## 改善箇所説明図

基準不適合発生箇所

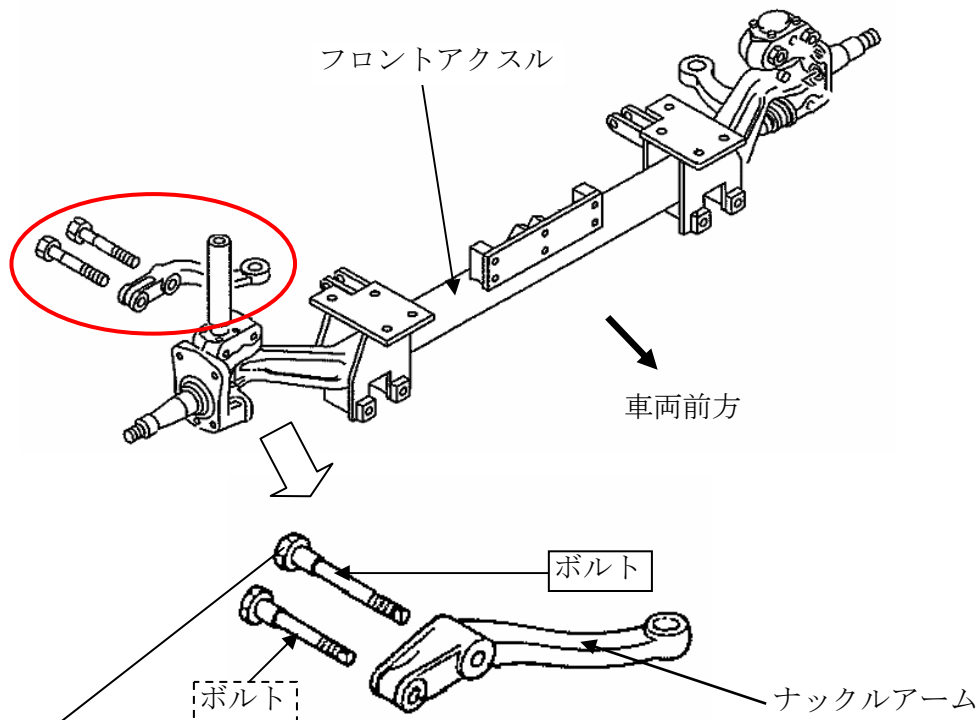
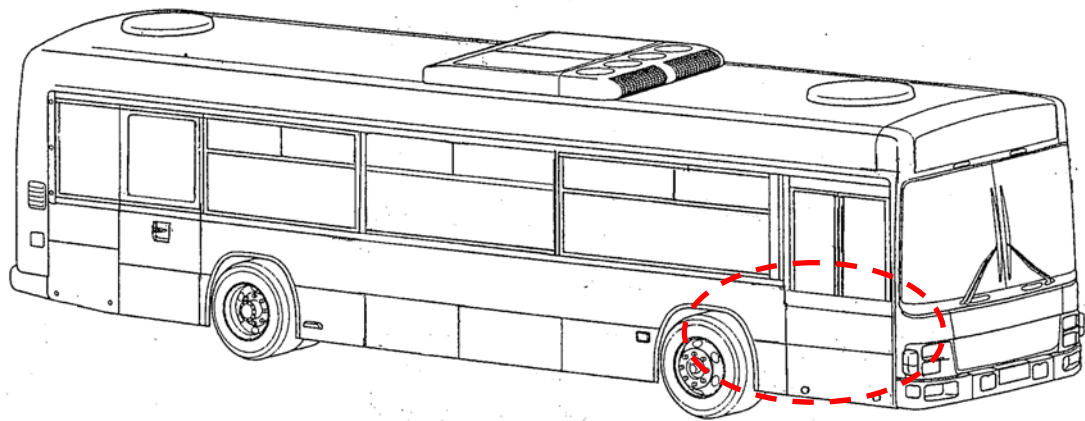
かじ取り装置において、ナックルアームをナックルに固定するボルト2本のうち1本について、熱処理が不適切なため、強度が不足しているものがある。そのため、早期に当該ボルトが破損し、最悪の場合、2本とも折損し、ナックルアームが外れて操舵不能となるおそれがある。

**改善の内容：**全車両、当該ボルトを良品と交換する。なお、当該ボルトが損傷している場合には、他のボルトも新品と交換する。

**識別：**ナックルアーム側面に白色ペイントを塗布する。
